Deiliskipulag fyrir SUÐUR-MJÓDD - Álfabakki 4 og 6

Deiliskipulagsbreyting - Álfabakki 4 og 6

Mælikvarði		Hannað	Teikning nr.
1:1.500		HGG	dsk-601
Dagsetning	Breyting	Teiknað	Blaðstærð
5. nóvember 2020	F	HGG, HH	A2

Deilskipulagsbreyting

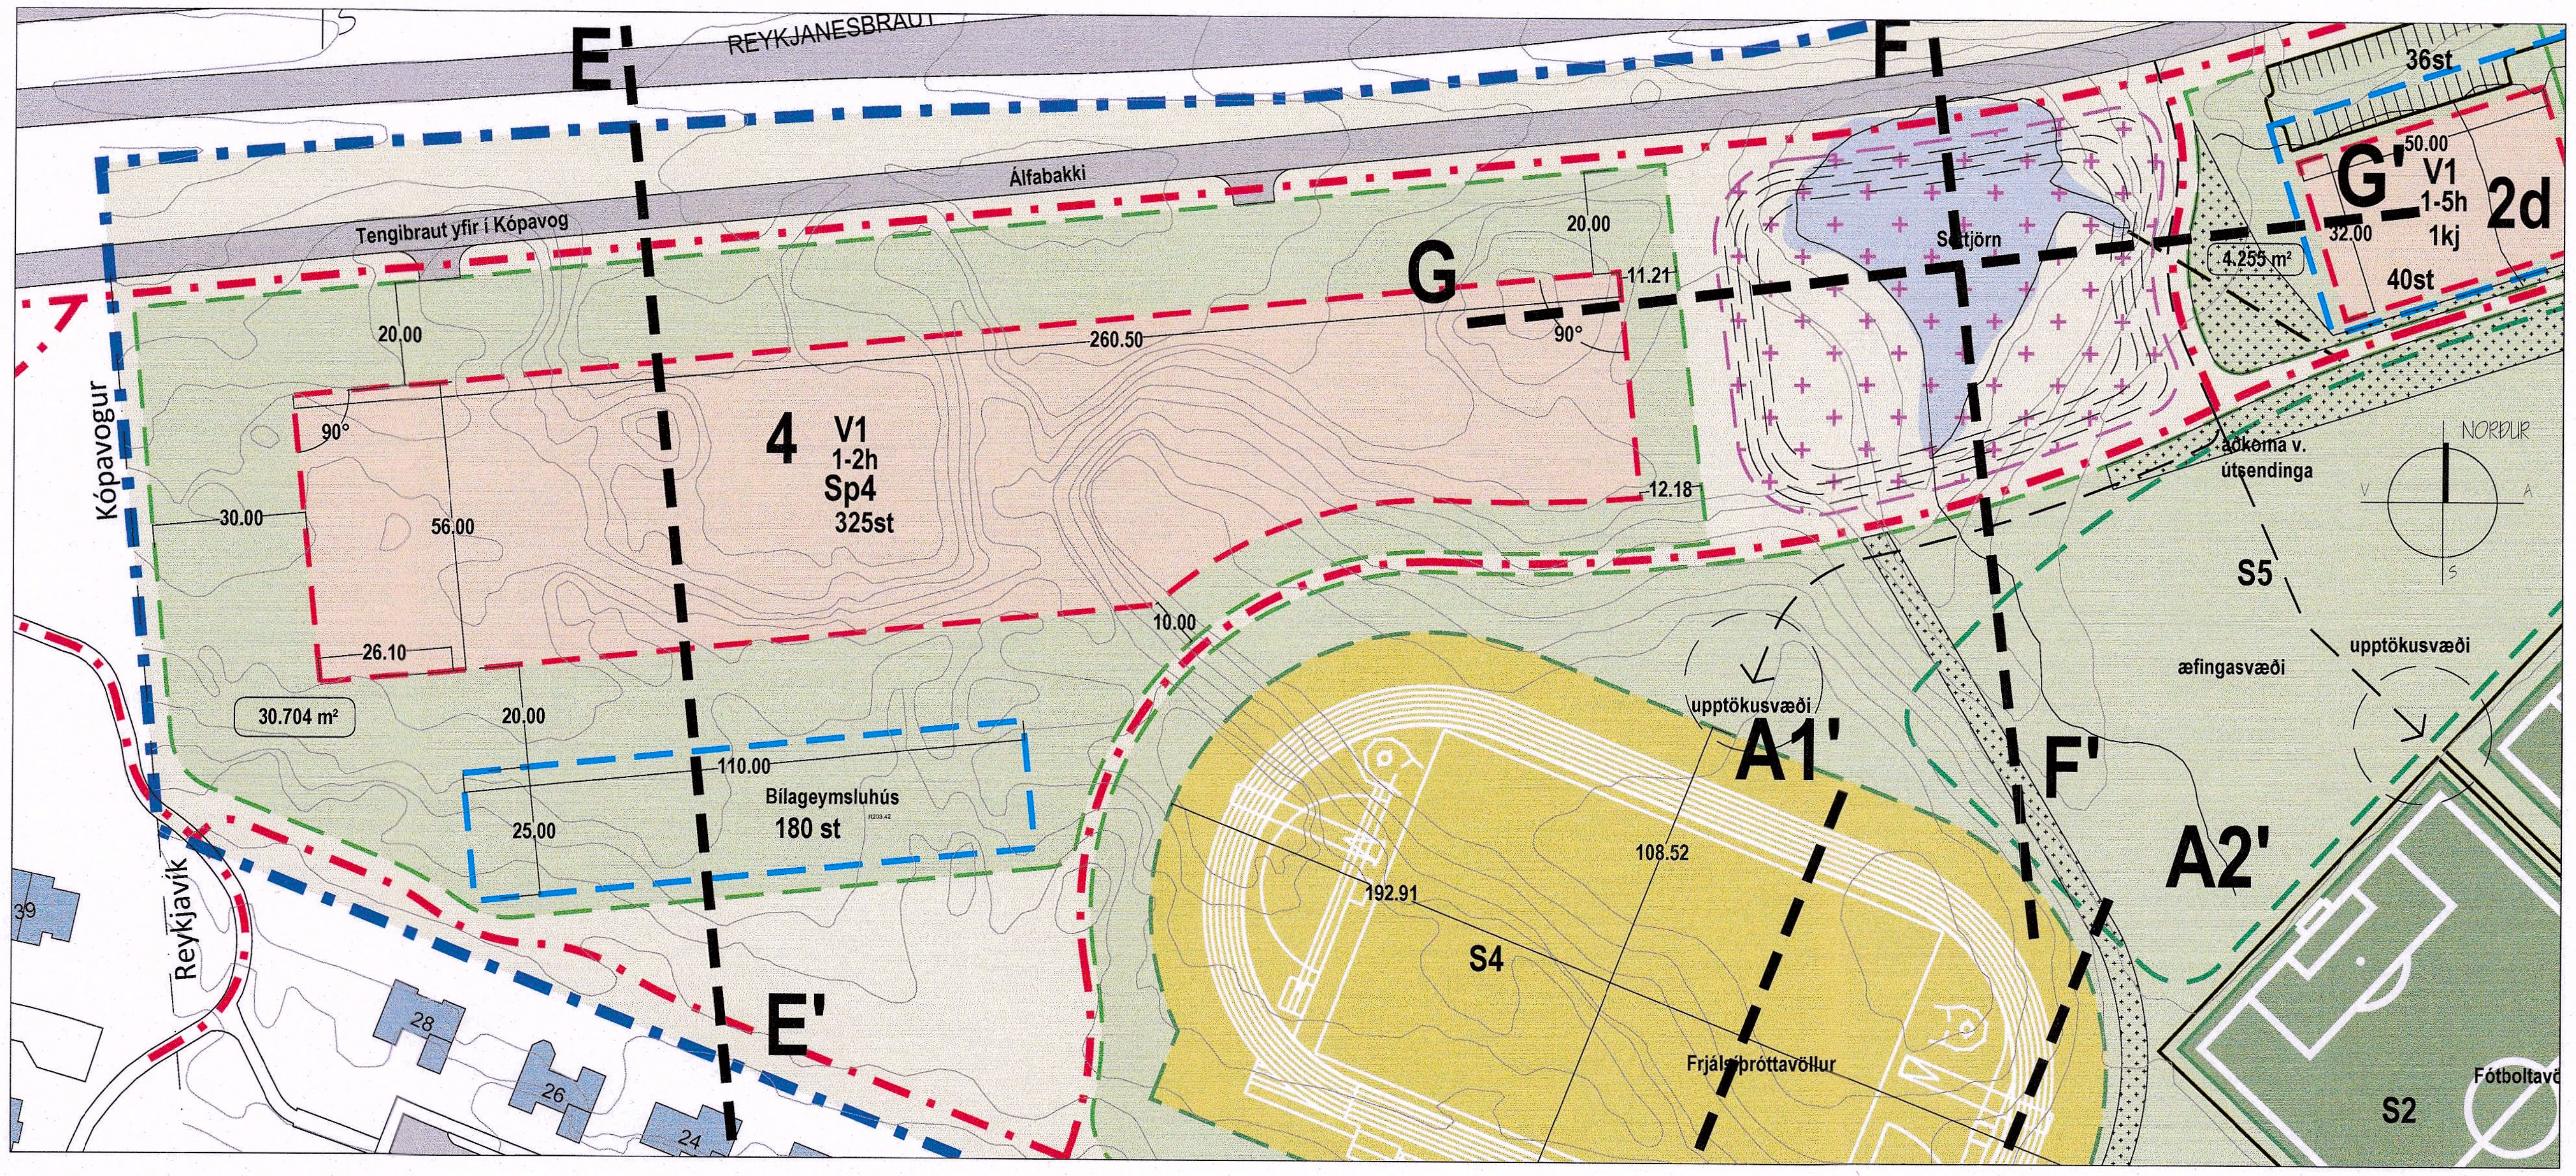
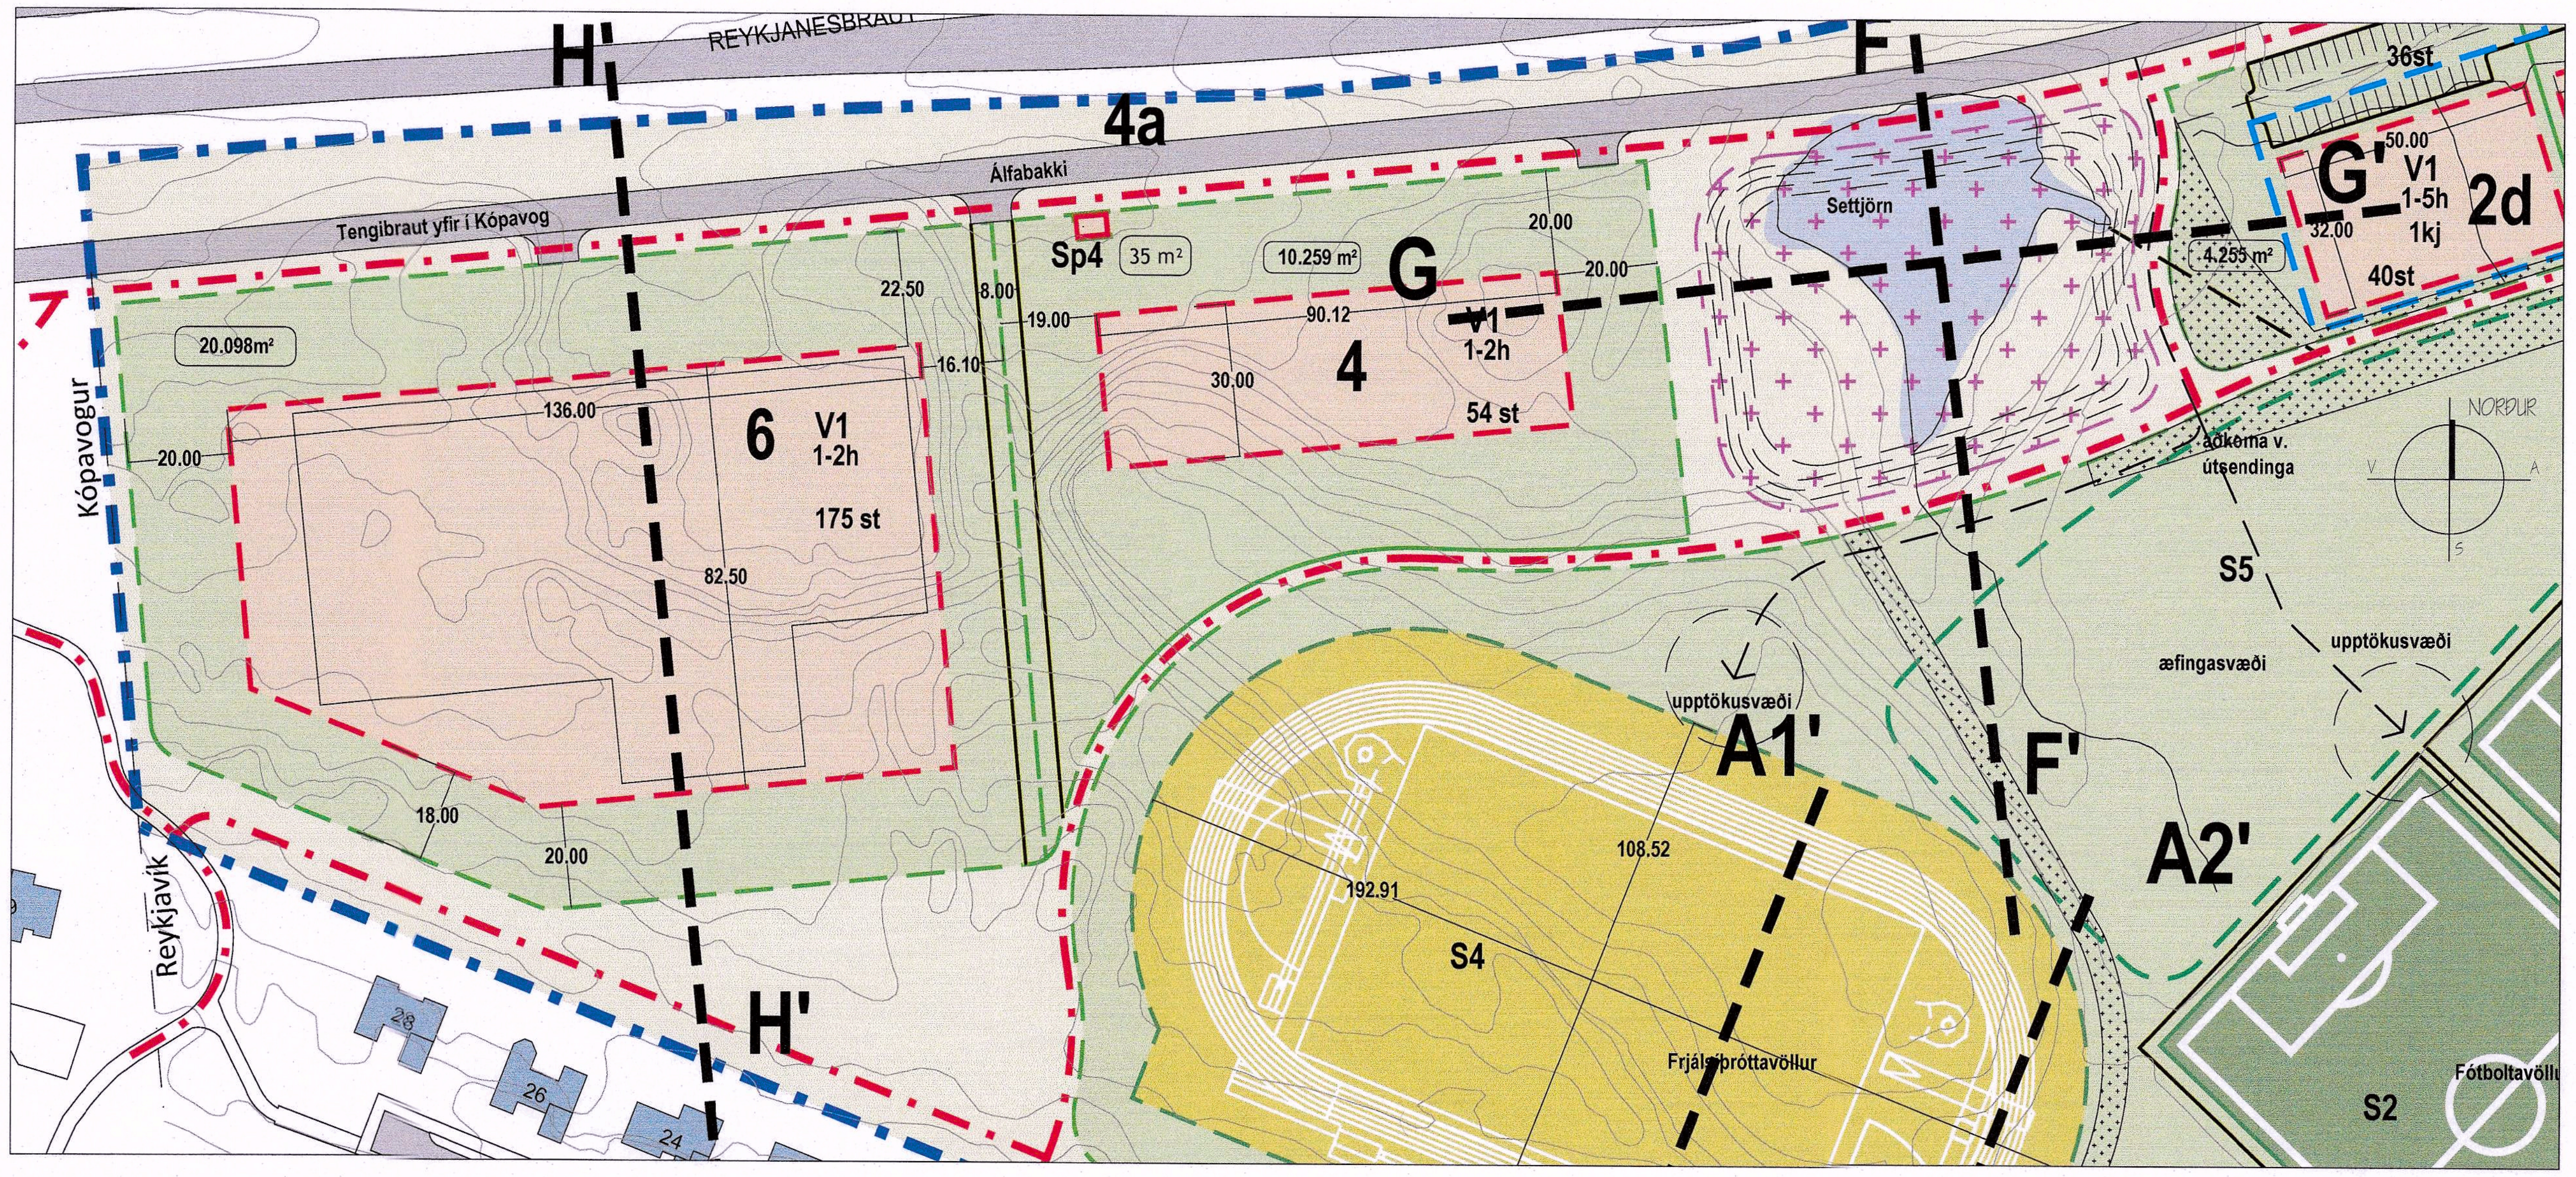
Breytingin nær til eftirfarandi atriða

A. Breyting á lóðarstærð og byggingum við Álfabakki 4 og 6.

Í samþykktri deiliskipulagsbreytingu vegna Álfabakka 4 var lóðin stækkuð frá fyrra deiliskipulagi og var samtals 30.704 m^2 og byggingarmagn aukið. Einnig voru ákvæði sem heimiluðu byggingu sjálfstæðs bílgeymsluhúss fyrir allt að 160 bíla. Með deiliskipulagsbreytingu þessari er gildandi ákvæði um byggingarmagn, nýtingarhlutfall og fjöld bílastæða endurskoðuð. Breytingin var samþykkt 25. október 2018 og auglýst í B-deild Stjórnartíðinda 17. desember 2018. Lóðinni við Álfabakka 4 er nú skipt upp í tvær lóðir og verða Álfabakki 4 og 6. Aðkoma að lóðunum er frá Álfabakka um þrjár innkeyrslur og þar af ein sameiginleg innkeyrsla, en staðsetning á innkeyslum sem eru ekki á lóðarmörkum er leiðbeinandi á deiliskipulagsuppdrætti. Lóð Garðheima er áætluð við Álfabakka 6 í samræmi við samþykkt lóðarvilyrði í Borgarráði.

Verslunar- og þjónustulóð. Lóðarstærð 10.259 m^2. Heildarbyggingarmagn á A- og B-rými eru 3.500 m^2 á 1-2 hæðum Heimild fyrir byggingu kjallara fyrir tæknirými. .

Skilgreind er sjálfstæð 35 m^2 lóð meðfram Álfabakka fyrir spennistöð Sp4 og skilgreind kvöð legu á háspennustreng að og frá spennistöðinni.

Verslunar- og þjónustulóð. Lóðarstærð 20.098 m^2. Heildarbyggingarmagn er fyrir A-rými 7.000 m^2 og B-rými 700 m^2 á 1-2 hæðum. Heimild fyrir byggingu kjallara fyrir tæknirými. Hámarkshæð bygginga er 12 m. Heimilt er að byggja skyggni og þakkanta sem ná út fyrir byggingarreit og völdum stöðum er heimilt að draga þetta 2 metra út fyrir byggingarreit. Á lóðinni skulu vera að hámarki 175 bílastæði (1 bílastæði á hverja 40 m^2 byggingar). Á lóðinni skulu einnig vera hjólastæði fyrir að lágmarki 70 reiðhjól (1 hjólastæði á hverja 100 m^2 byggingar) og þar af séu a.m.k 20 hjólastæði með yfirbyggðu skýli en önnur hjólastæði skulu vera nærri aðalinngangi byggingar. Við innkeyrslur lóða við Álfabakka skal huga að umferðaröryggi og frágangi lóðar til að tryggja sjónlínur vegfarenda. Miða skal við að gróður sé að hámarki 80 sm á svæði sem er 10m jafnhliða þríhyrningi við innkeyrslur eftir því sem kostur er.

Breytt lega á fyrirhuguðum háspennustreng á milli spennistöðva á svæðinu vegna nýrrar staðsetningar á 35 m^2 lóða fyrir spennistöð Sp4 við Álfabakka 4a. Meðfram háspennustrengjum er afmarkað svæði fyrir áhrifasvæði vegna framkvæmda við lagningu háspennustrengja.

Tengja þarf lóðir 4 og 6 við fráveitukerfið með dælubrunn og því þarf að bætt við 35 fm lóð innan skipulagssvæðis. Sú lóð verður útfærð á mæliblaði.
